Modulo per la presentazione delle osservazioni per i piani/programmi/progetti sottoposti a procedimenti di valutazione ambientale di competenza statale

ID: Codice procedura (ID_VIP/ID_MATTM):10844

Impianto per la produzione di energia elettrica da fonte eolica, costituito da 6 aerogeneratori della potenza complessiva di 37,2 MW, un sistema di accumulo da 25 MW e relative opere connesse in località "Rempillo" nel comune di Pitigliano (GR).

ALLEGATO alle OSSERVAZIONI all' IMPIANTO EOLICO denominato REMPILLO nel COMUNE di PITIGLIANO (GR). Composto da n. 5 immagini e n. 5 pagine

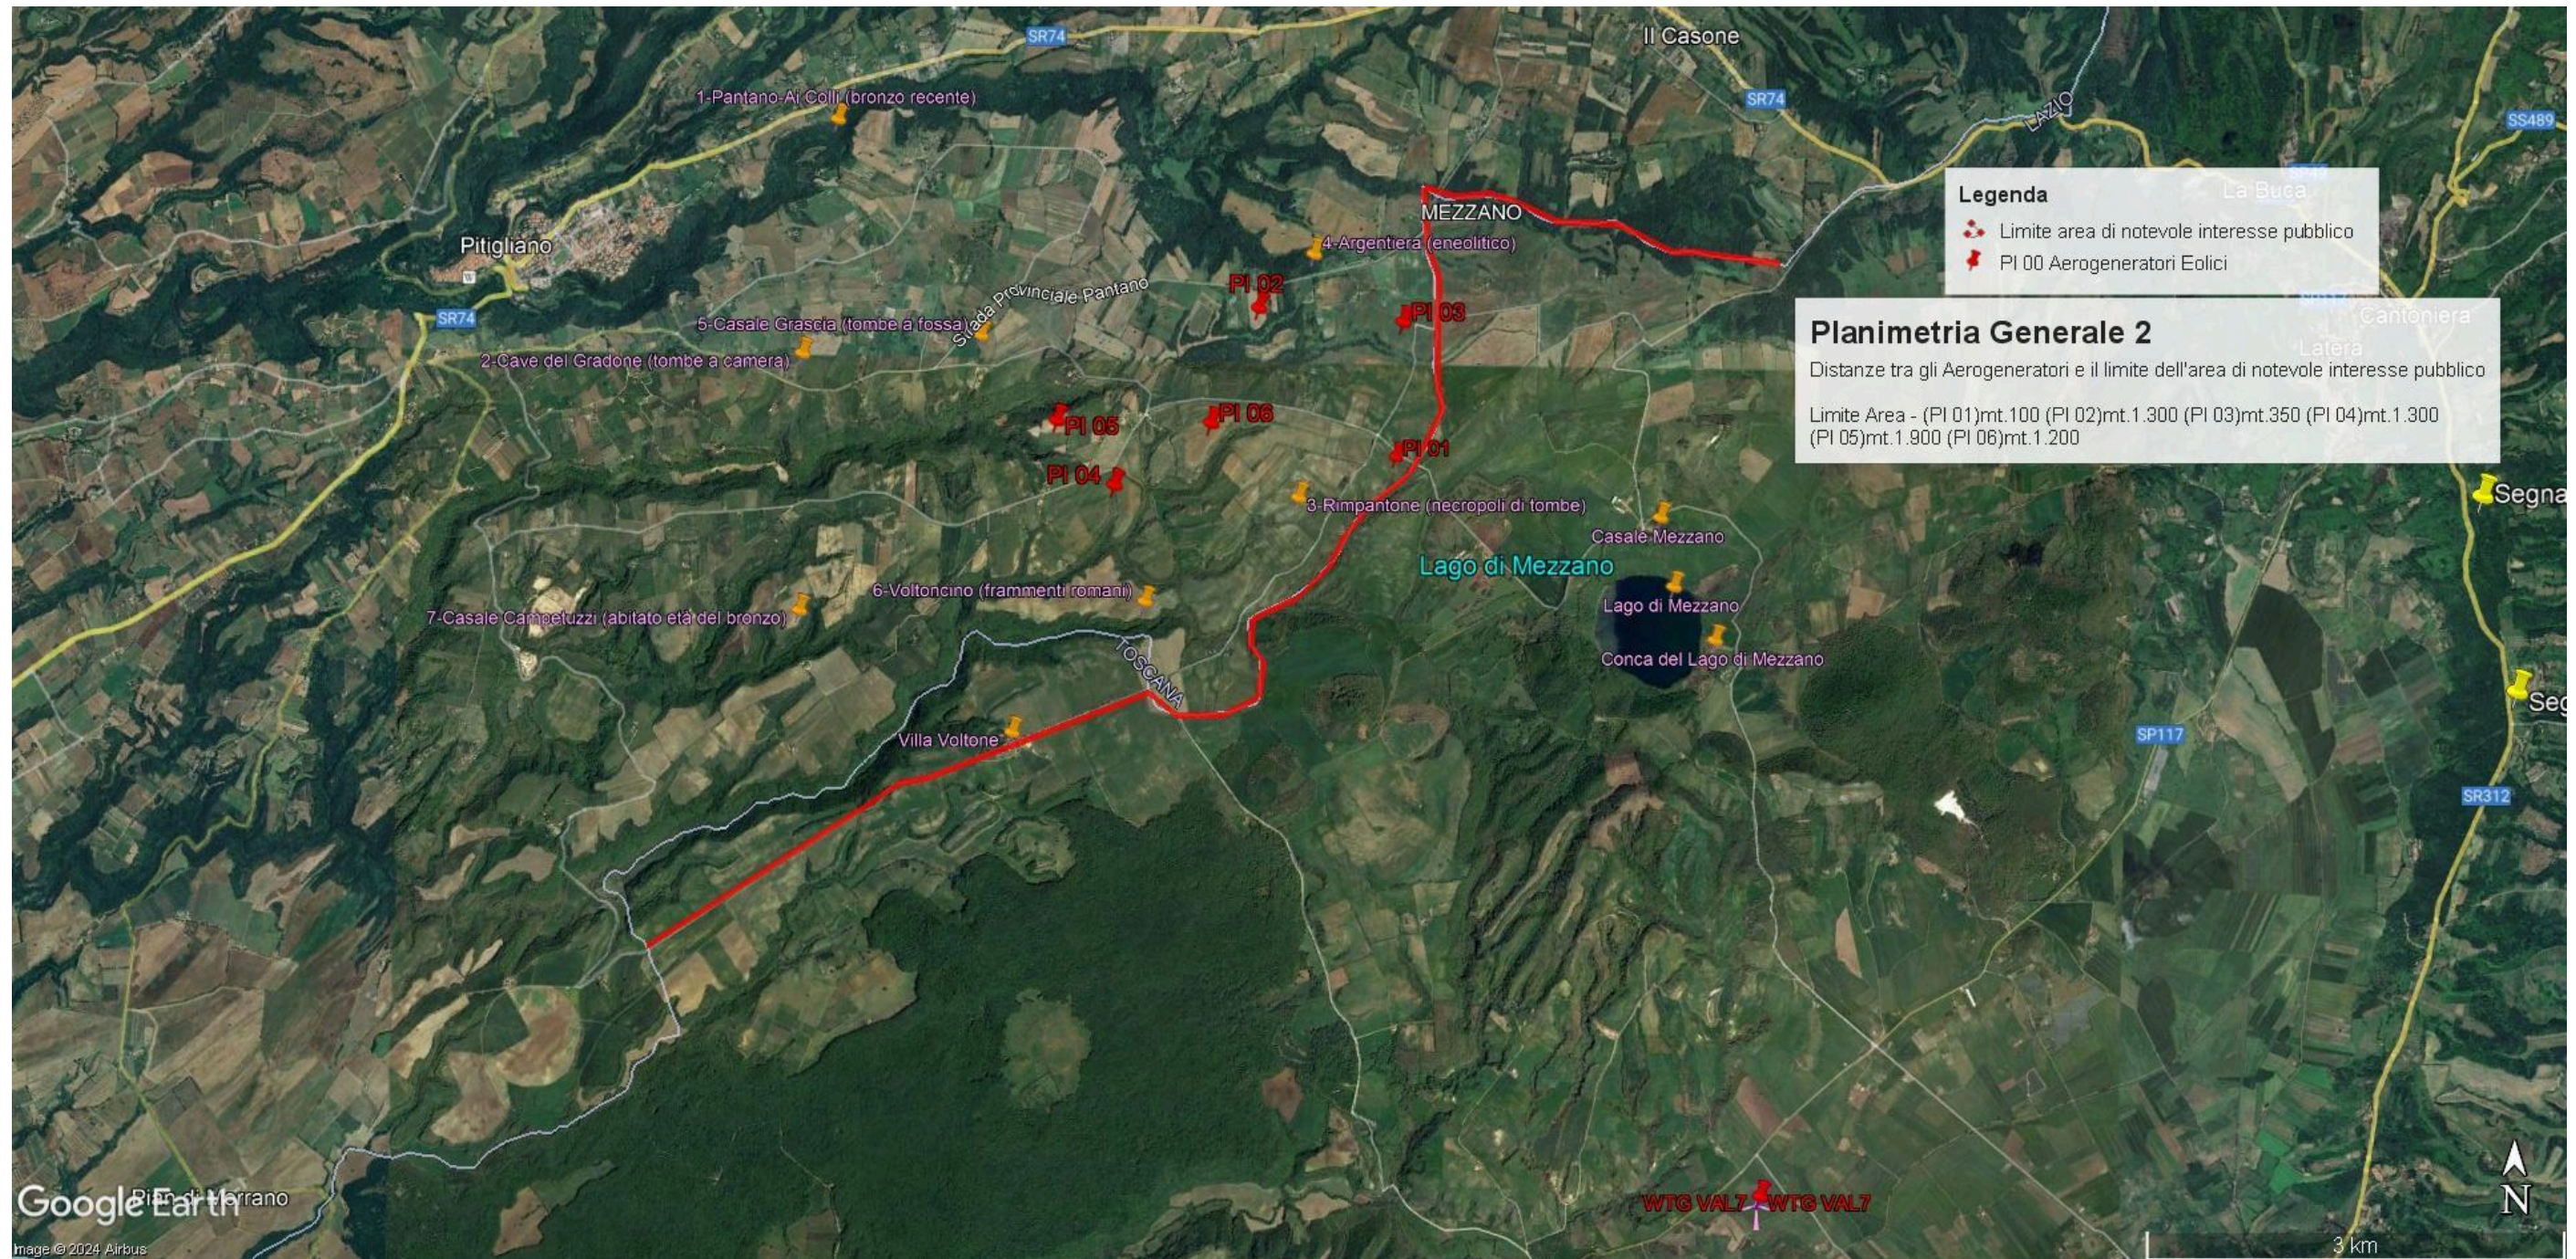
In sintesi, visti l'art. 20 comma 8 lettera c) quater del D.Lgs n 199/2021 e le Linee guida nazionali appena citate, considerato l'enorme impatto dell'impianto eolico industriale denominato "Rempillo" sulla zona paesaggistica di notevole interesse pubblico ben individuata nelle immagini

n.1 e n. 2 e sui Beni Culturali evidenziati nell' immagine n. 3 dell'Allegato alle presenti Osservazioni, per la collocazione delle pale P04 e P05 direttamente all'interno del perimetro di un'area archeologica e per gli impatti anche sull'area intermedia e vasta dei pregiati territori laziali della Tuscia settentrionale e in particolare di quelli del pitiglianese ricco di emergenze agricole, naturalistiche, storiche e archeologiche del periodo etrusco ma non solo, si chiede che venga negata l'autorizzazione all' insediamento dell'impianto eolico denominato "Rempillo".

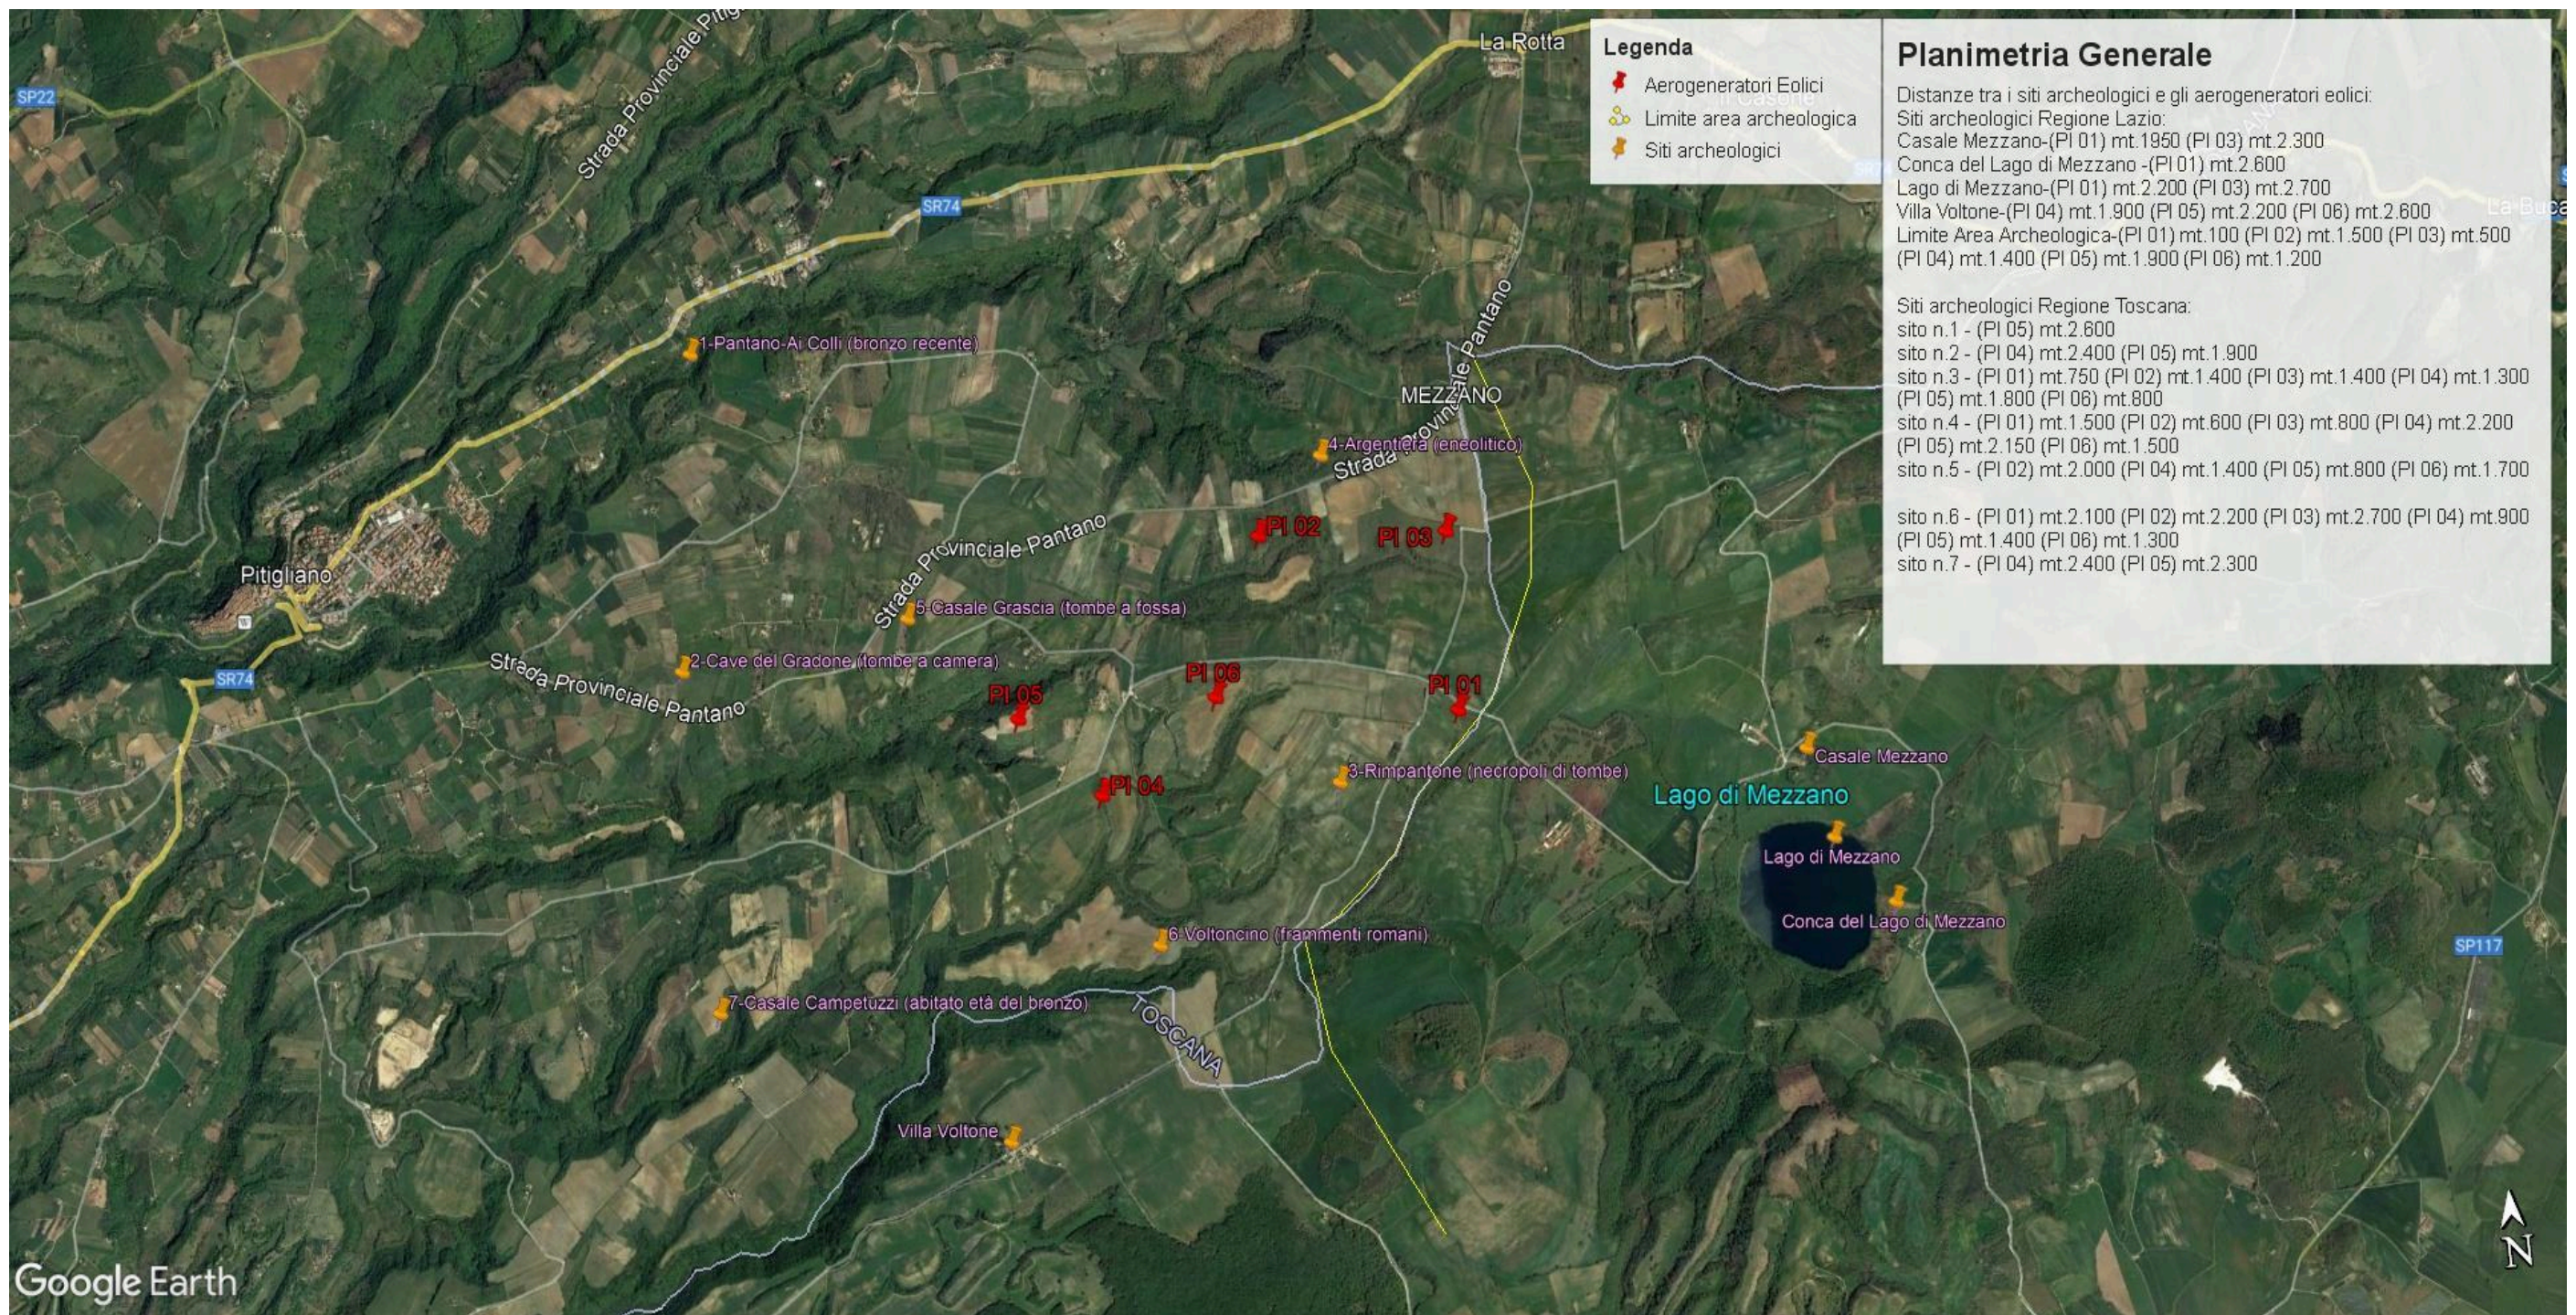
- h) Le zone di interesse archeologico evidenziate nell'immagine n. 3 a cui si aggiungono anche l'importante abitato protostorico di Sorgenti della Nova e Ruder del Castello altomedioevale che si trovano a circa 4 km dalle aree in cui è stato progettato l'impianto eolico industriale. Poco più lontano i resti del castello medioevale "Morrnacchio". Nell'area vasta le preziose necropoli eneolitiche (Poggi Alti) ed etrusche di Pitigliano, Sovana e Sorano. I pregiati prodotti agricoli come il vino bianco DOC di Pitigliano.

Immagine n. 4 Situazione di saturazione da impianti FER nella provincia di Viterbo. Non sono riportati gli impianti fotovoltaici e agrivoltaici che hanno inciso per buona parte nel cumulo di impianti FER per superare già nel 2023 gli obiettivi del PNIEC assegnati alla Regione Lazio per il 20230.

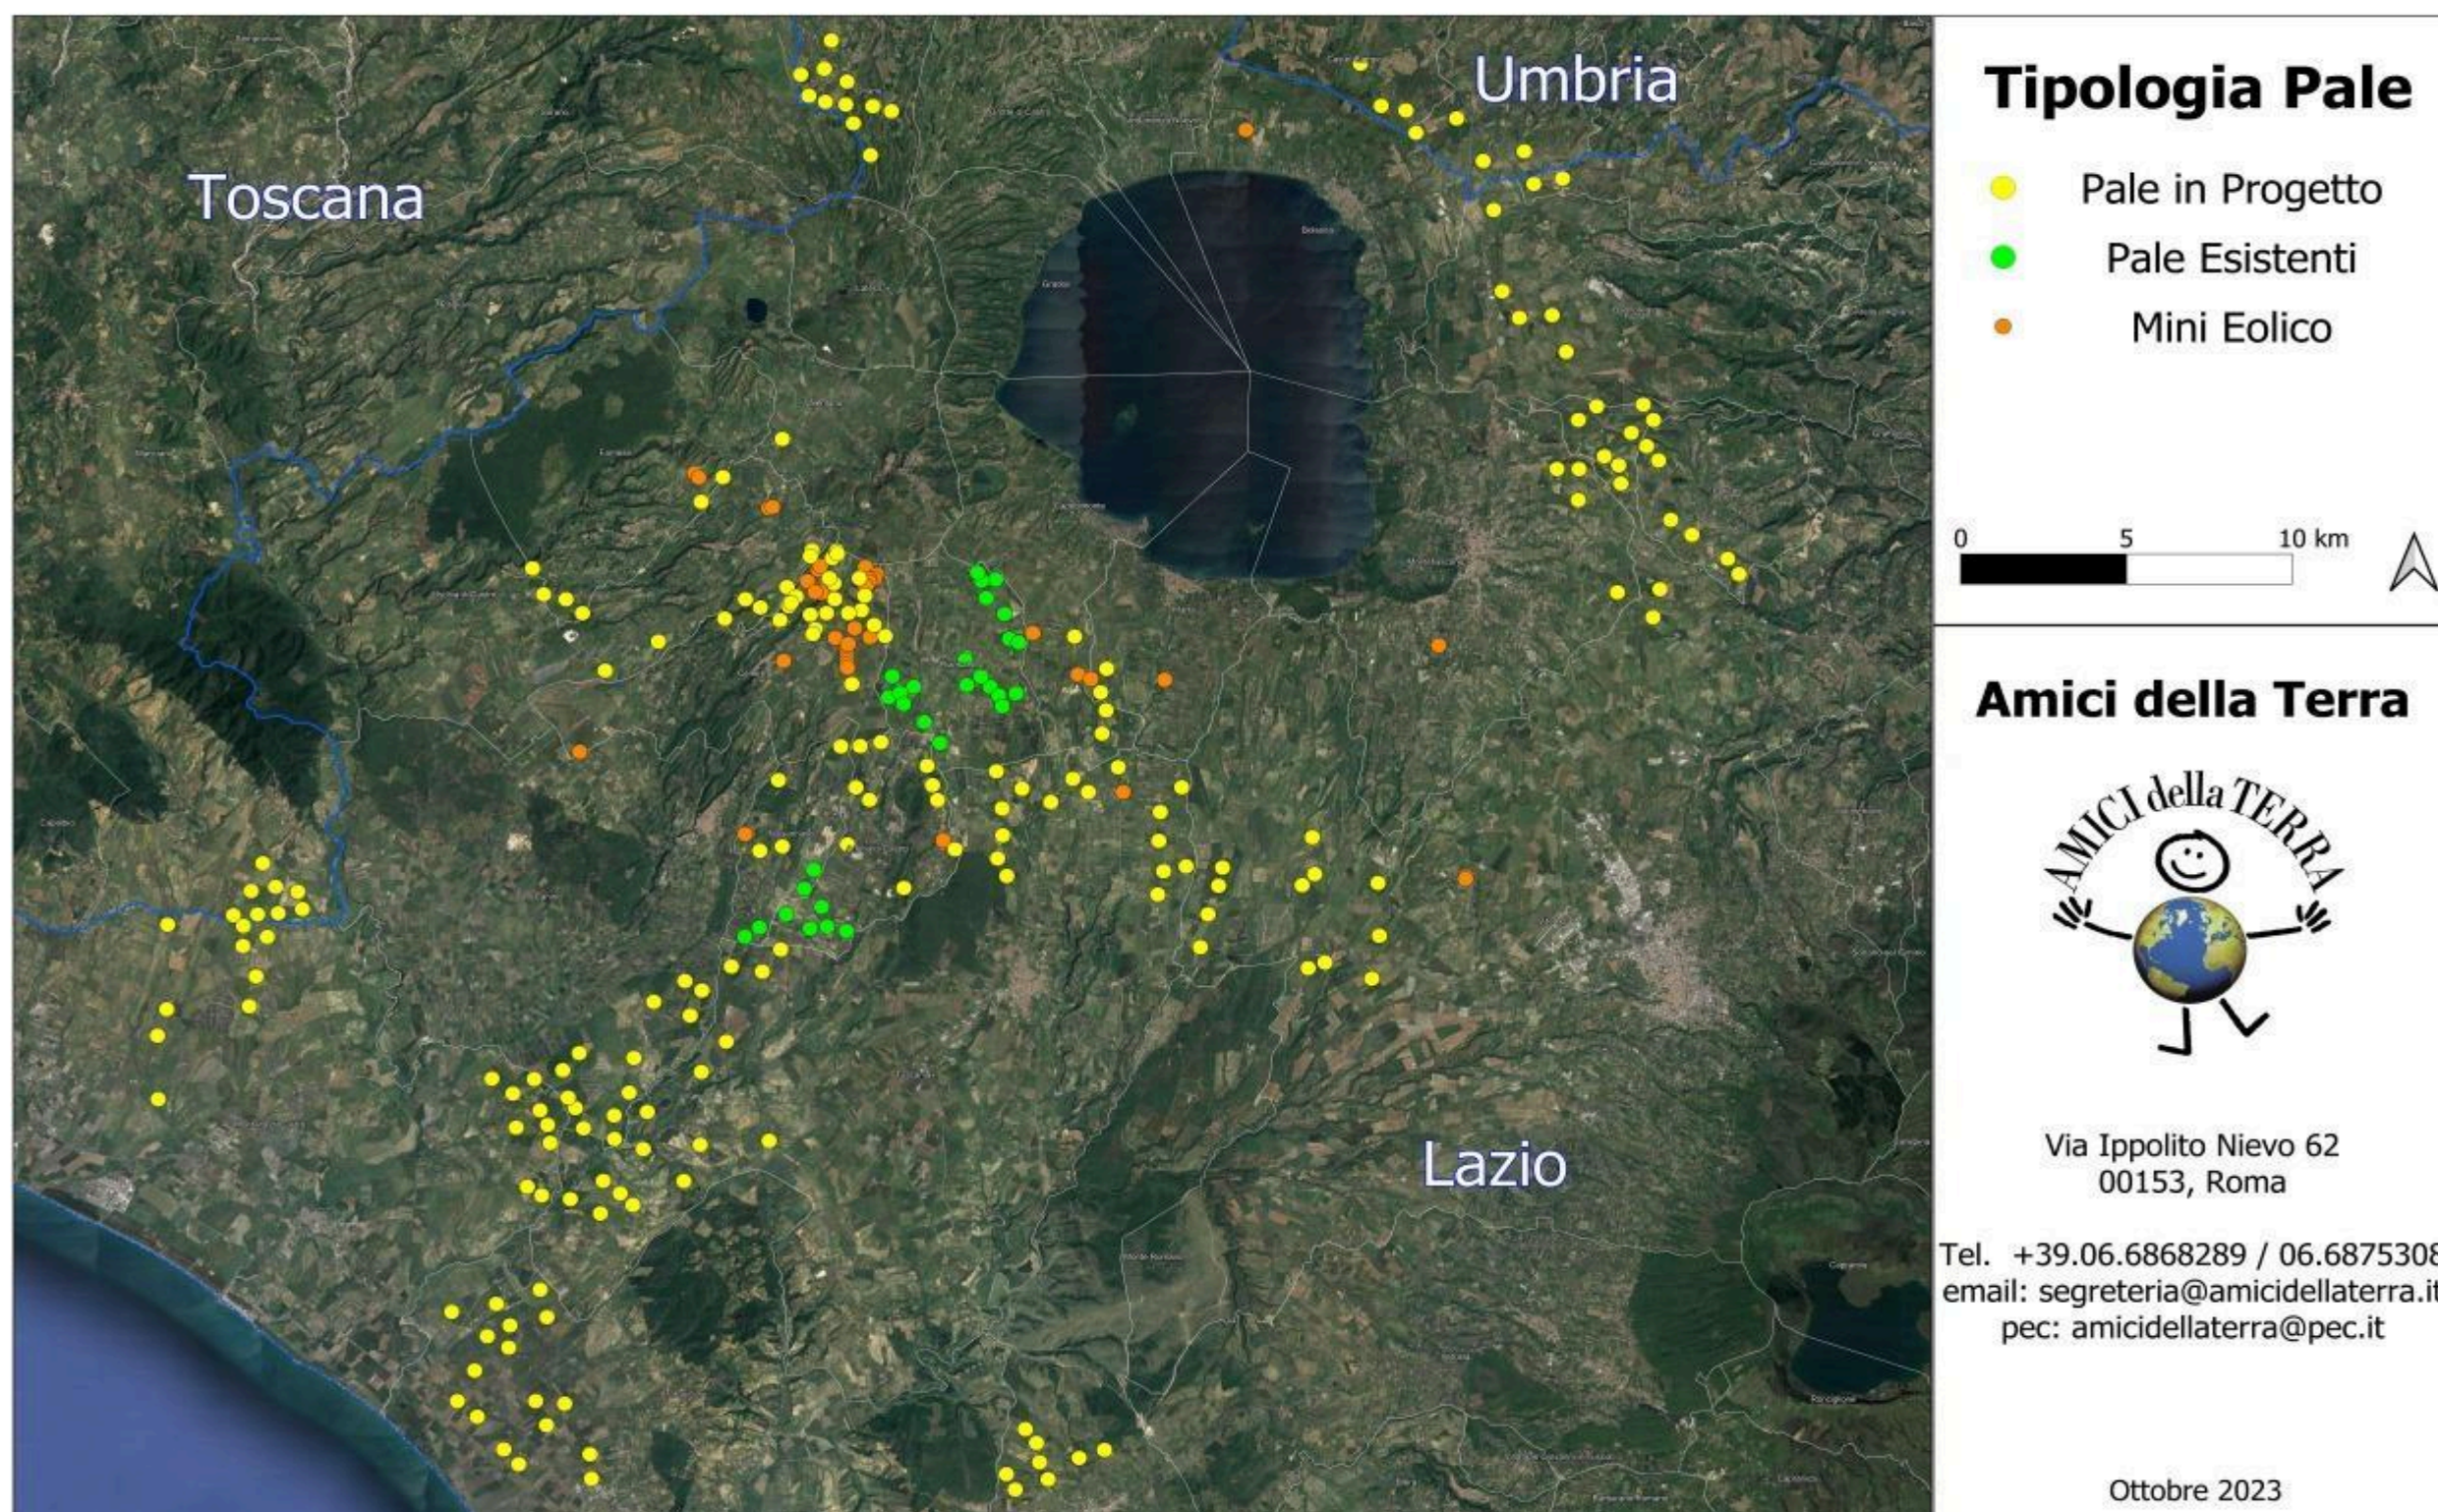
Quindi anche la Regione come Ente deputato dalla normativa nazionale a legiferare sulle aree idonee e non idonee si è espressa riguardo al fatto che abbia assolto ai doveri e alle quote stabilite dal PNIEC e in ambito regionale la provincia di Viterbo è stata quella con il più alto tasso di impianti FER tra tutte e quindi ormai satura ed il cumulo degli impianti FER installati, autorizzati e in progetto rappresenta una elevata criticità per la sostenibilità ambientale di ulteriori eventuali iniziative. L'impianto eolico “ Rempillo” pur essendo “esterno al confine provinciale e regionale ma nelle sue immediate vicinanze (a soli 100 metri i primi due aerogeneratori) oltre ad impattare sul territorio e sulle economie di tre Comuni del Lazio (Farnese, Valentano e Latera) si trova nelle fasce di rispetto dei Beni di notevole interesse pubblico come si è evidenziate nelle Osservazioni nn. 1 e 2 e crea anche degli impatti negativi anche sui beni naturalistici come verrà dettagliato nell'Osservazione n. 4. Inoltre andrebbe a sommarsi al già enorme cumulo di impianti eolici e fotovoltaici e geotermici che già creano una elevata criticità ambientale nella provincia di Viterbo e interferiscono anche con il territorio toscano come si può vedere dalle immagini nn. 4 e 5 dell'Allegato n. 1.
